ENQUÊTE PUBLIQUE PORTANT SUR LE PROJET DE REMPLACEMENT DU TÉLÉSIÈGE DES CHAUDANNES

RAPPORT D'ENQUÊTE

Le mémoire en réponse du Maître d'ouvrage

**RAPPORT ENQUÊTE PUBLIQUE REMPLACEMENT TÉLÉSIÈGE DES
CHAUDANNES / STATION LES KARELLIS
MONTRICHER-ALBANNE / ALBIEZ-MONTROND
23 octobre – 23 novembre 2020**

Plan d'aménagement de la variante étudiée en conservant des déblais admissibles dans les pentes importantes en sortie de gare avec visualisation en rouge de la zone d'attente à l'embarquement et des principaux flux de skieurs en orange

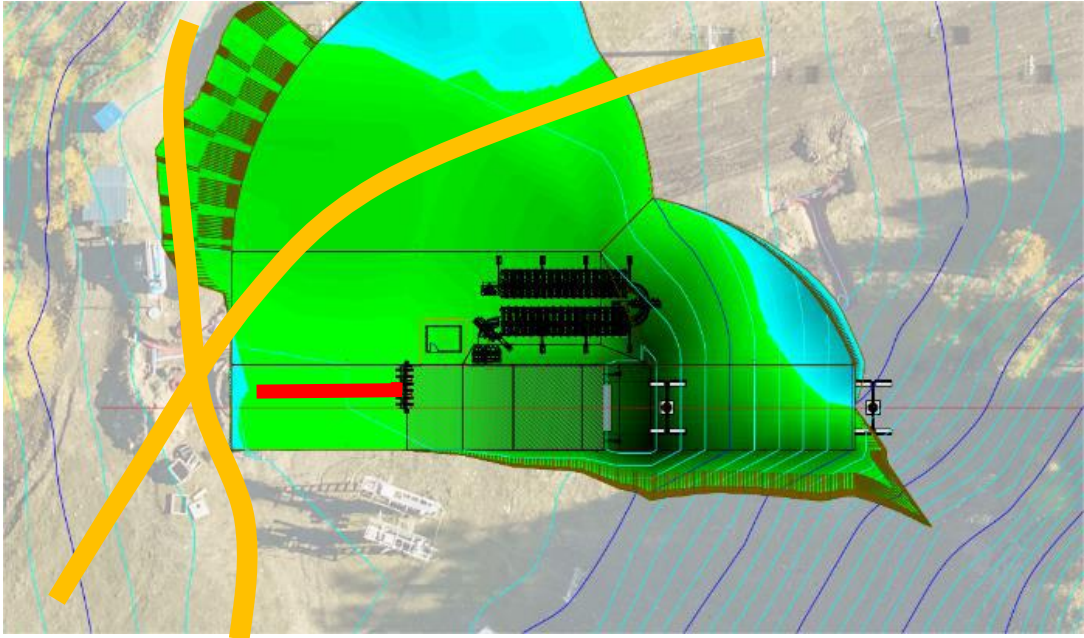
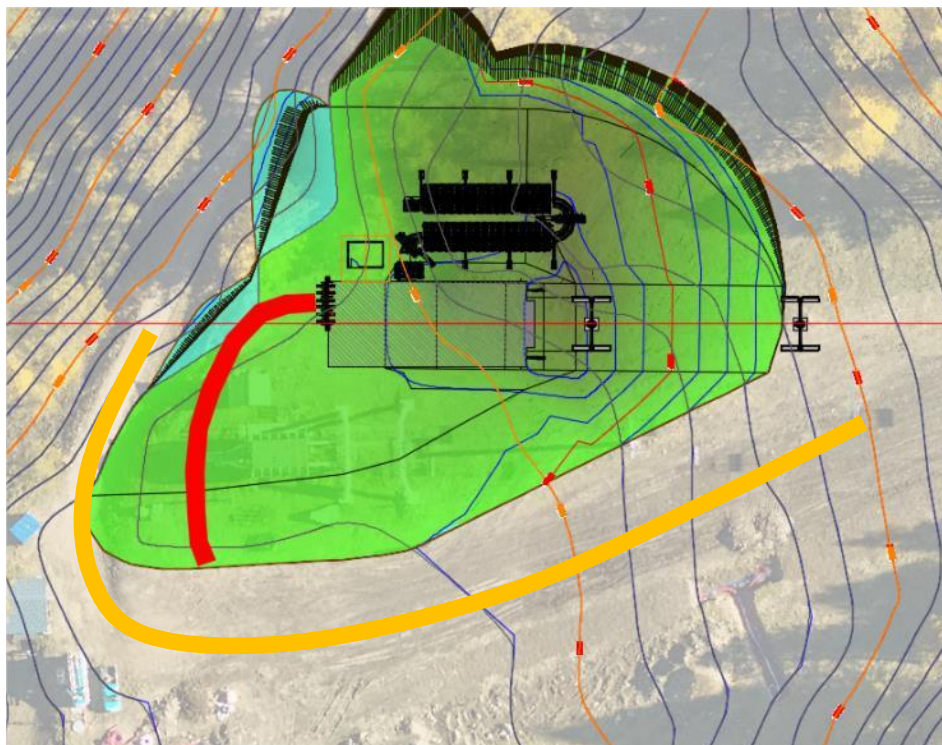
- Un plan d'aménagement a été réalisé avec un positionnement de la gare optimisé pour permettre de conserver des déblais limités dans les pentes importantes tout en conservant une place la plus grande possible devant la gare pour la file d'attente des usagers (voir plan ci-dessous). Ce plan a permis de montrer que, dans ces conditions, les terrassements restent limités (de l'ordre de 3 500 m³ de déblais) mais que la place disponible pour l'aménagement de la file d'attente n'est pas suffisante sans empiéter sur les pistes de ski et en particulier sur la piste arrivant du télésiège débrayable du Plan du Four. La longueur disponible à l'arrière de la gare pour aménagement de la file d'attente et pour passage des flux de skieurs sur la piste de ski est seulement de 19 ml entre le bord aval de piste et les portillons cadenceurs à l'entrée de la zone d'embarquement alors qu'il faudrait disposer de ~20 ml seulement pour aménagement en sécurité de la file d'attente. Par comparaison, la zone prévue pour la file d'attente est de ~36 ml pour la solution retenue et elle est dans ce cas positionnée en dehors des flux skieurs sur les pistes de ski environnantes. Pour permettre d'obtenir une longueur de 20 ml pour la file d'attente ainsi qu'une largeur de 12 ml minimal pour les pistes de ski, il faudrait déplacer la gare de ~12 m vers le talus à forte pente naturelle ce qui entraîne un volume de terrassement et des travaux hydrauliques très importants sans garantie de stabilité de la tenue des talus créés (plusieurs milliers de m³ de déblais supplémentaires). Toujours par comparaison, le positionnement de la gare aval retenue nécessite ~6 400 m³ de déblais mais ils restent localisés dans une zone à faibles pentes de terrain ne faisant l'objet d'aucun risque d'instabilité géotechnique. Avec les faibles pentes des talus dans cette zone, l'impact visuel de l'aménagement restera très limité avec une re-végétalisation des pentes qui sera facile à réaliser. Et il faut noter que ces terrassements résultent de la volonté d'avoir une zone d'attente excentrée des flux de circulations skieurs pour la sécuriser (voir second schéma ci-dessous). Ces terrassements auraient pu être nettement réduits en

rapprochant la gare de la piste de ski mais ceci serait au détriment de la sécurité de la zone d'attente ce qui n'était pas la volonté du maître d'ouvrage.

Photographies du glissement de terrain au droit de l'arrivée

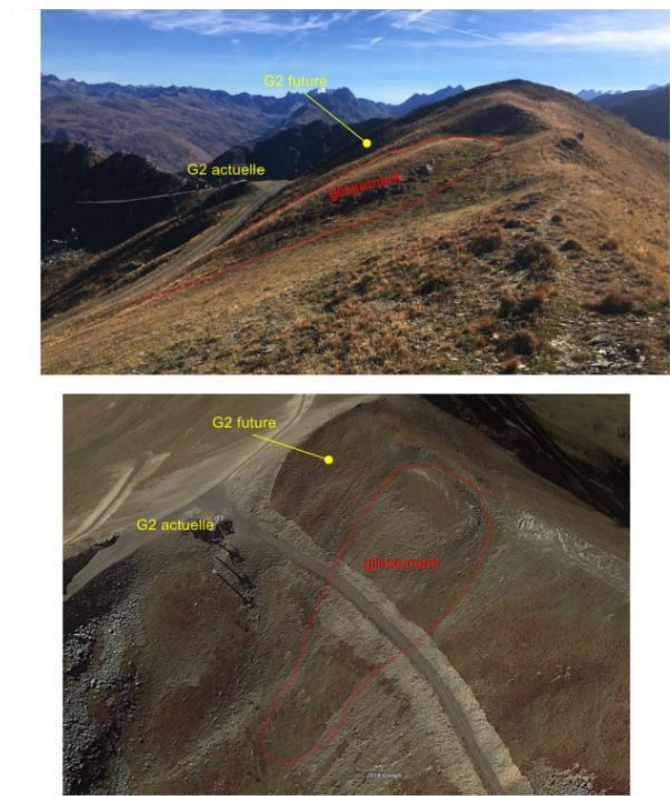
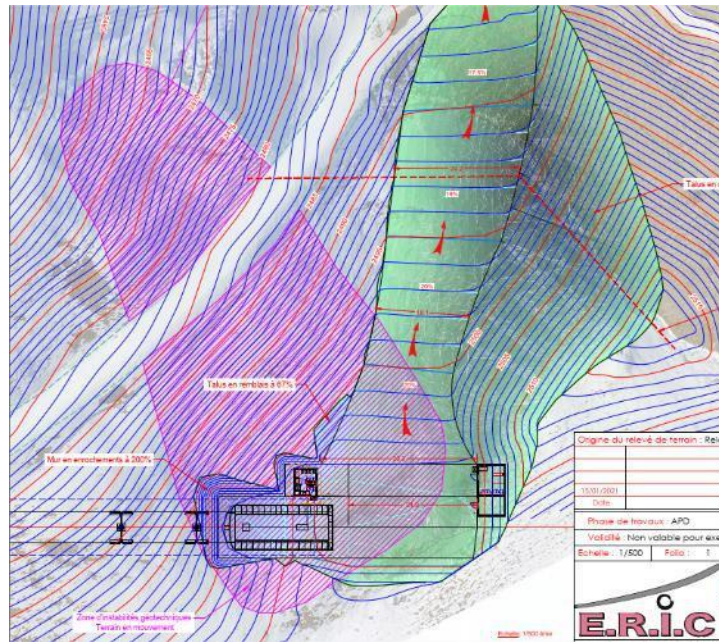
- D'un point de vue géotechnique, le site d'implantation présente un risque important de glissement de terrain identifié par le bureau d'études géotechniques en charge du projet. En effet, le replat utilisable pour aménagement de la zone d'arrivée s'est créé du fait d'un glissement d'une lentille de matériaux visible sur les photographies ci-dessous. Les dimensions de cette zone en glissement sont suffisamment importantes pour qu'il soit impossible d'implanter une installation dans cette zone sans l'éviter. Le plan ci-dessous permet de visualiser la zone du glissement en rouge superposé sur l'aménagement et montrant que l'ensemble des ouvrages d'arrivée ainsi que la plateforme de débarquement et les terrassements du départ de la piste sont concernés par la zone en glissement. La construction des ouvrages de ligne est envisageable avec réalisation de fondations spéciales compte tenu du fait que ces ouvrages peuvent être facilement réalignés par calage malgré des surcoûts de construction et de contrôles périodiques. Par contre la construction des ouvrages de la gare dans une zone de glissement n'est pas envisageable en raison de la faible marque de réglage de ce type d'ouvrage. En cas de déplacement latéral d'un des pieds supports par rapport à l'autre, l'alignement de l'installation s'avère très vite impossible et l'exploitation compromise (il faut aussi noter que le service du RTM peut émettre un avis défavorable au stade de l'instruction du permis de construire et que le maître d'ouvrage ne pourra pas avoir de dommage ouvrages étant donné que la zone de glissement est identifiée).

Coupe de l'aménagement au droit de l'arrivée

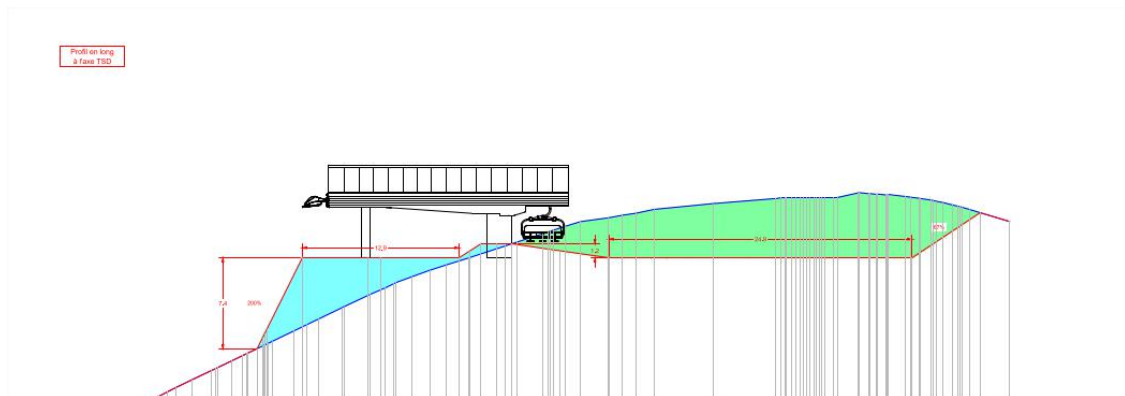
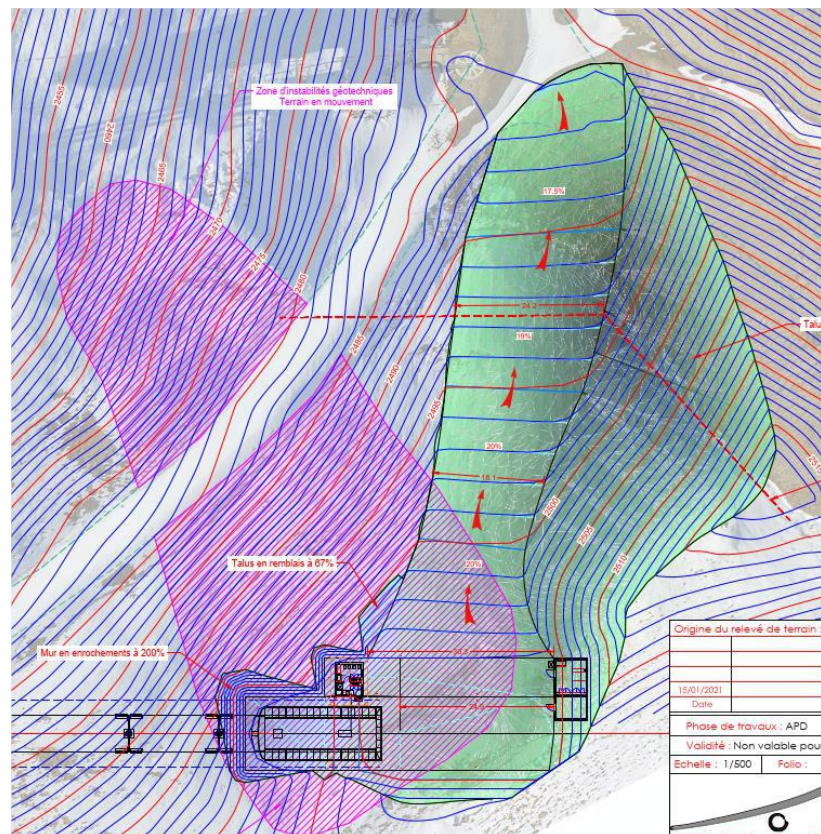
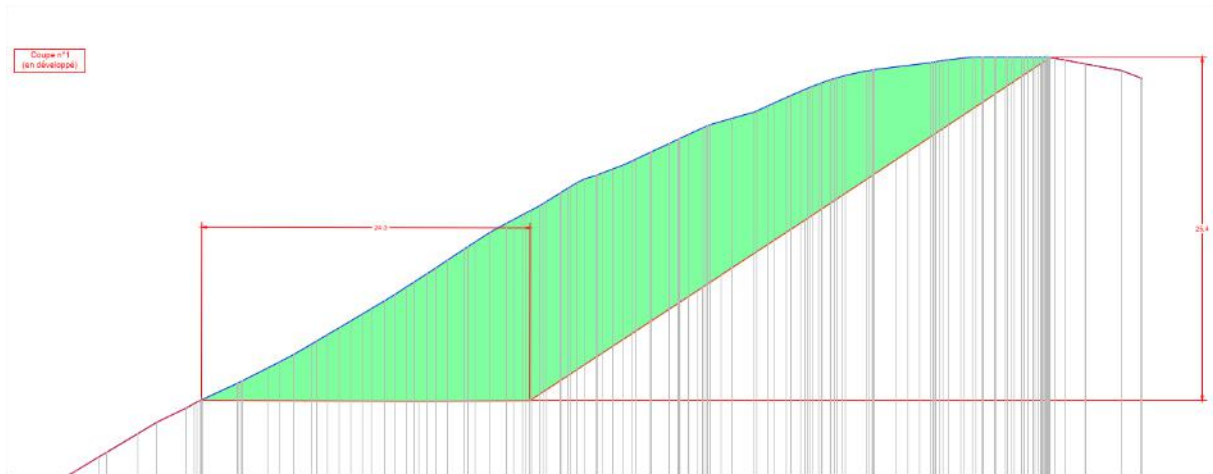
- D'un point de vue paysager, cette solution présente, comme pour la solution retenue, l'inconvénient d'être visible en perception lointaine avec une gare qui se détache sur la ligne de crête. Dans ce cas, l'impact est encore plus important que pour la solution retenue car l'aménagement de la plateforme de débarquement va créer une zone de replat au niveau du petit col qui va faire une encoche visible sur la ligne de crête. Le niveau de la plateforme de débarquement nécessite de réaliser un déblai relativement important au niveau du petit col pour avoir une altitude de départ permettant de limiter la pente de la piste de raccordement aux pistes existantes à aménager (voir la coupe ci-dessous). Cette piste de ski nécessite des aménagements importants. Les pentes en dessous de la gare ainsi que le positionnement des pylônes d'arrivée ne permettent pas la réalisation de cette piste par une sortie à gauche et un retour passant sous la gare ce qui permettrait de créer du linéaire de piste et ainsi de limiter sa pente. Le seul cheminement possible consiste à aménager la piste dans les talus importants directement vers le point de départ des pistes existantes (voir le plan masse ci-dessous). De ce fait, le linéaire de la piste est faible avec un dénivelé important (le niveau de la zone de débarquement ne pouvant pas être baissé pour que les terrassements au droit de la ligne de crête visibles sur la coupe ci-dessous avec déjà ~6 m de déblai restent raisonnables compte tenu de leur visibilité). De ce fait, la pente de la piste est de l'ordre de 20% ce qui nécessite de l'aménagement sur une largeur d'au moins 20 m pour permettre sa praticabilité par les skieurs de faible niveau. Les terrassements pour réalisation de cette piste avec des talus naturellement stables dans des pentes importantes amènent les entrées en terre jusqu'au niveau de la pointe des Chaudannes (voir le plan masse et la coupe au droit de la pente maximale ci-dessous). Il faut aussi noter que le départ de cette piste est dans l'emprise du glissement de terrain ce qui ne permet pas de garantir la stabilité des matériaux dans cette zone. Le volume de déblai calculé pour réalisation de l'aménagement de la gare

amont et de la piste de raccordement est de l'ordre de 28 000 m³ pour une surface aménagée de l'ordre de 6 000 m².

- Comme pour la solution retenue, la gare étant positionnée au niveau de l'arête après terrassement de la plateforme de débarquement, elle se retrouve fortement exposée à des régimes de vent forts pouvant pénaliser la disponibilité de l'exploitation. La technologie de type attaches débrayables permet cependant de fiabiliser l'exploitation dans ces conditions grâce à des véhicules qui ont une très bonne tenue au vent en raison de leur poids de l'ordre de 500 kg à vide contre 150 kg pour les sièges actuels. Ceci permet de garantir une exploitation avec un vent de 23 m/s. La technologie de type attaches débrayables permet aussi d'avoir, avec le stockage des véhicules en gare aval, un fonctionnement en mode dégivrage du câble par mouvement lent du câble hors exploitation lorsque les conditions météorologiques sont défavorables. Ceci permet d'améliorer la disponibilité de l'installation avec une mise en service rapide après des phénomènes météorologiques défavorables (seulement 20 minutes pour l'opération de recyclage des véhicules en ligne).

Plan masse de la gare d'arrivée et de la piste de raccordement aux pistes de ski existantes

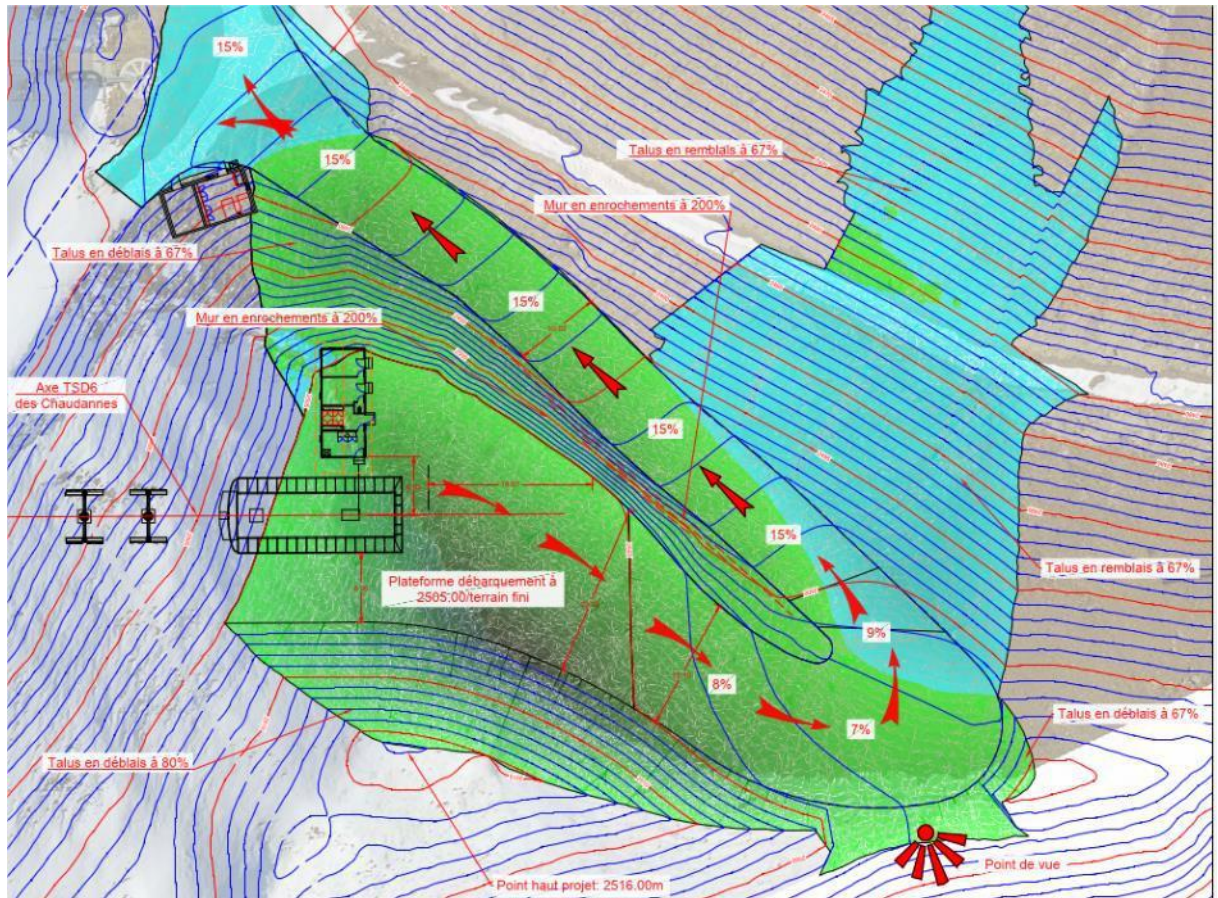
Implantation de la gare en contrebas du sommet des Chaudannes sur la ligne de niveau 2 505 m

- D'un point de vue géotechnique, le site d'implantation ne présente pas de risques particuliers identifiés par le bureau d'étude géotechnique en charge du projet.
- Cette solution présente l'avantage d'avoir un positionnement de l'arrivée au niveau de l'arrêt sommital qui donne une attractivité pour les usagers avec un point de vue nouveau sur le versant sud (Albiez).
- Le niveau retenu pour la plateforme de débarquement à la cote 2 505 m permet d'aménager une piste de raccordement au départ des pistes existantes avec une pente de 15% maximum sur une largeur de 10 m praticable par les skieurs de faible niveau. Cette piste nécessite sur une portion un enrochement pour la tenue du talus en déblais mais il est de faible dimension (~2 m de hauteur maximum) et il pourra être facilement réalisé avec les blocs rocheux issus des terrassements de la plateforme de débarquement.

Schéma permettant de visualiser l'évolution de l'arête au niveau de la pointe des Chaudannes

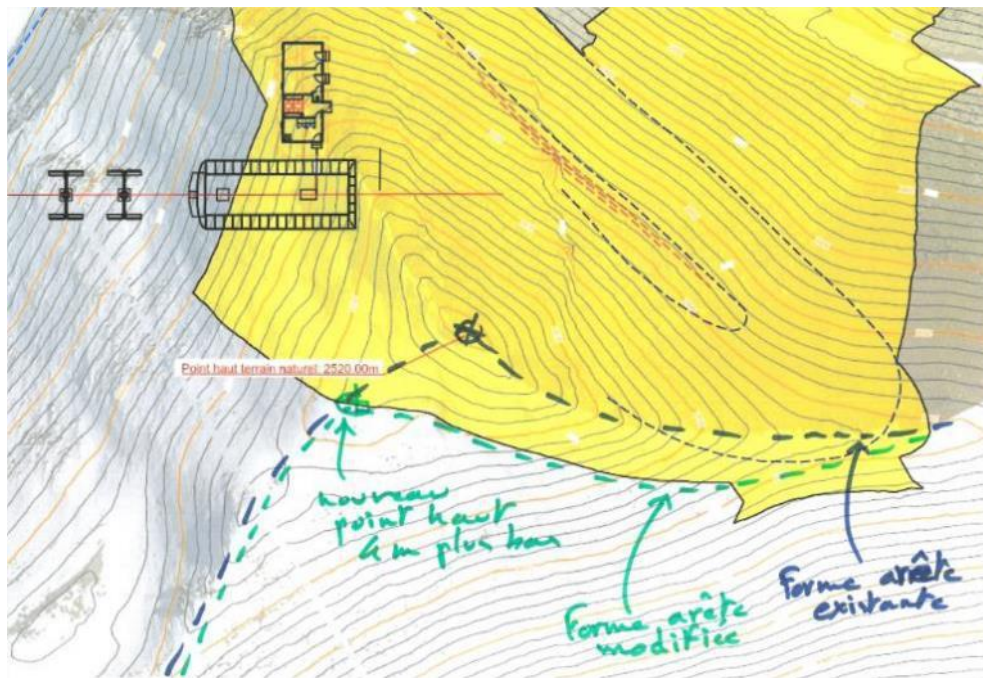
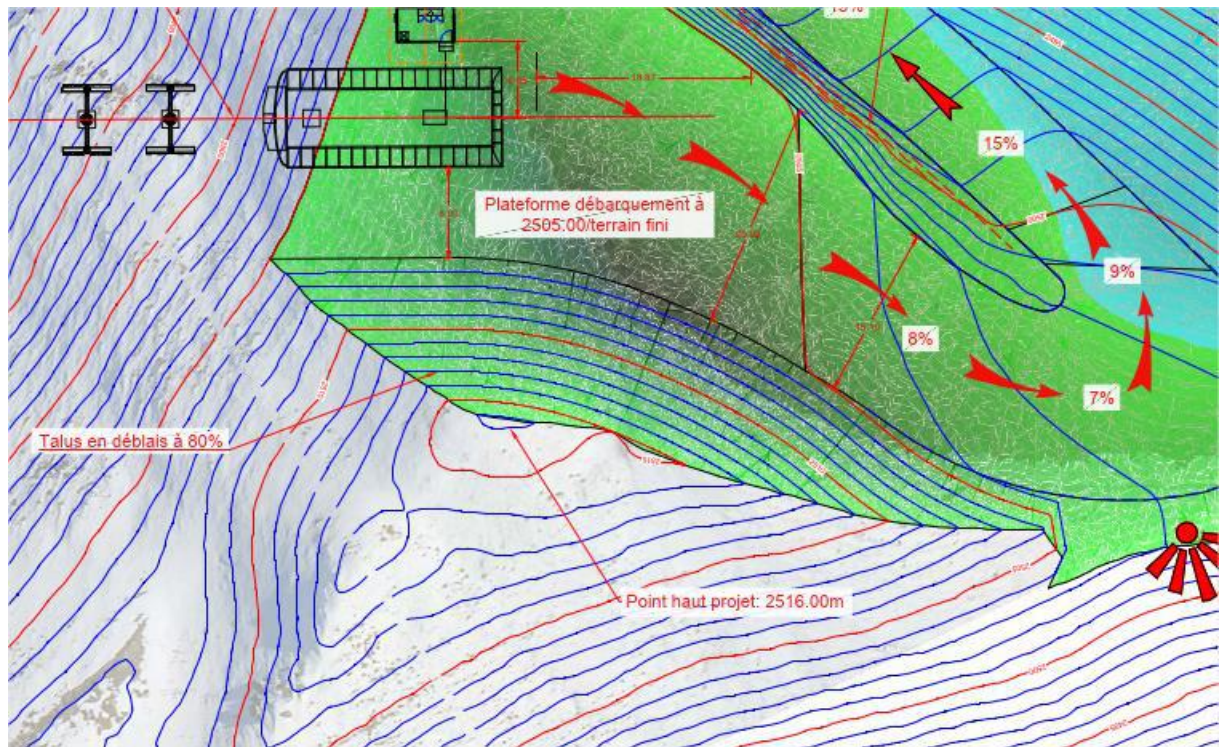
- Les terrassements pour aménagement de la plateforme de débarquement viennent affecter le sommet de la pointe des Chaudannes. L'altitude de la plateforme de débarquement a été étudiée pour essayer d'éviter d'affecter le sommet de la pointe des Chaudannes mais un évitement total s'est avéré impossible. Avec un niveau supérieur à la cote 2 505 m retenue, la zone de plat aménageable n'est pas suffisante pour permettre la fonctionnalité de l'aménagement. Elle ne permet pas d'avoir une

longueur suffisante au niveau du débarquement des skieurs et du départ de la piste. Avec un niveau inférieur à la cote 2 505 m retenue, l'impact sur la pointe des Chaudannes est encore plus importante avec une augmentation de l'emprise de l'aménagement et des volumes de terrassements. Le niveau de débarquement et la forme des talus ont été optimisés pour permettre de limiter au maximum l'impact de l'aménagement sur le sommet des Chaudannes avec re-crédation d'une forme de type arête qui reprend la forme de l'arête existante pour limiter la perception de son évolution en vue lointaine (voir le schéma ci-dessous et le plan d'aménagement ci-dessous). L'impact reste ainsi limité avec un point haut actuel qui perd seulement 4 mètres d'altitude pour passer de 2 520 m à 2 516 m (voir le plan d'aménagement ci-dessous). Cette différence d'altitude ne sera pas perceptible en vue lointaine d'autant plus que la forme de la ligne d'arête va rester similaire à celle d'aujourd'hui. Cette différence d'altitude de 4 m sera un maximum étant donné que le plan d'aménagement a été réalisé avec un talutage à 67% qui correspond à la pente dans laquelle les matériaux du site restent naturellement stables. Si des matériaux de type rocheux sont rencontrés lors des terrassements en déblais dans cette zone, le talus pourra être raidi et l'évolution d'altitude ramenée à une valeur de l'ordre de 2 m. Il faut aussi noter que la gare restera en contrebas du point haut de la pointe des Chaudannes avec un dessus de toiture qui est 5 m sous le niveau du point haut du terrain. L'insertion paysagère ci-dessous permet de bien visualiser le point haut de la pointe des Chaudannes qui reste en hauteur par rapport à la gare d'arrivée.
